Avis délibéré
de la Mission régionale d'autorité environnementale d'Île-de-France sur le projet Parc des Subsistances à Fontainebleau (77)

N°MRAe 2021 - 1696

Le présent avis porte sur le projet d'aménagement du « Parc des Subsistances » à Fontainebleau dans le département de la Seine-et-Marne et sur son étude d'impact associée, datée de mars 2021. Il est émis dans le cadre de la procédure de permis d'aménager.

Figure 5 : Plan des espaces paysagers et des circulations (source : étude d'impact)

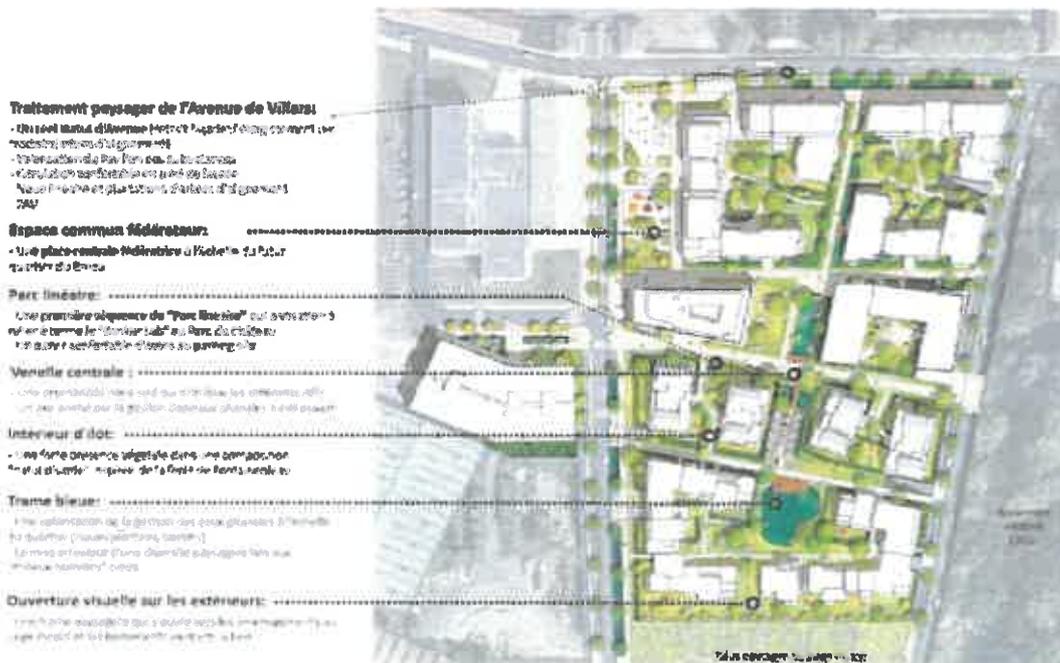
Au sein de l'emprise du projet, la MRAe note que le projet apporte un certain nombre de réponses adéquates, en termes d'organisation générale du bâti, de paysagement, de gestion des eaux pluviales (noues, bassins) et de développement de la biodiversité, (p.117). Ces éléments sont en outre disposés au sein d'une composition d'ensemble cohérente (cf. figure 4 ci-dessus).

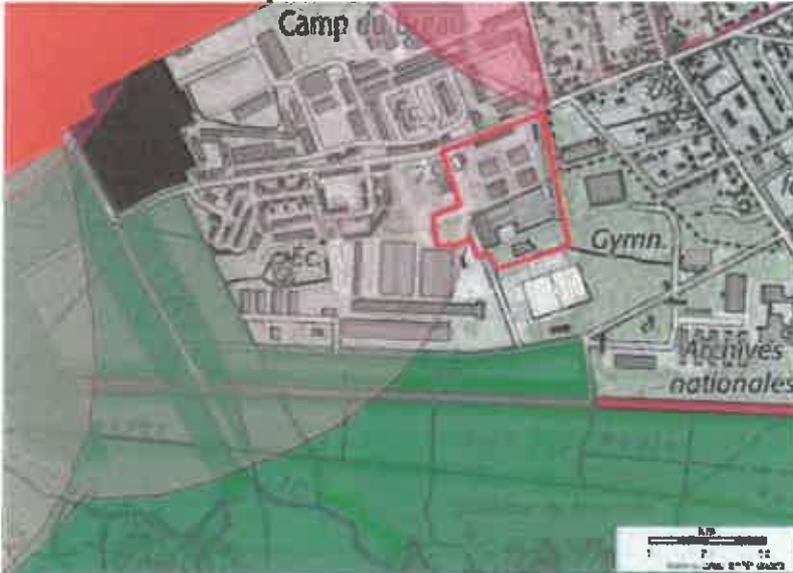
La MRAe recommande de joindre à l'étude d'impact une étude de répartition des flux modaux ainsi que l'étude de trafic dont il est fait mention.
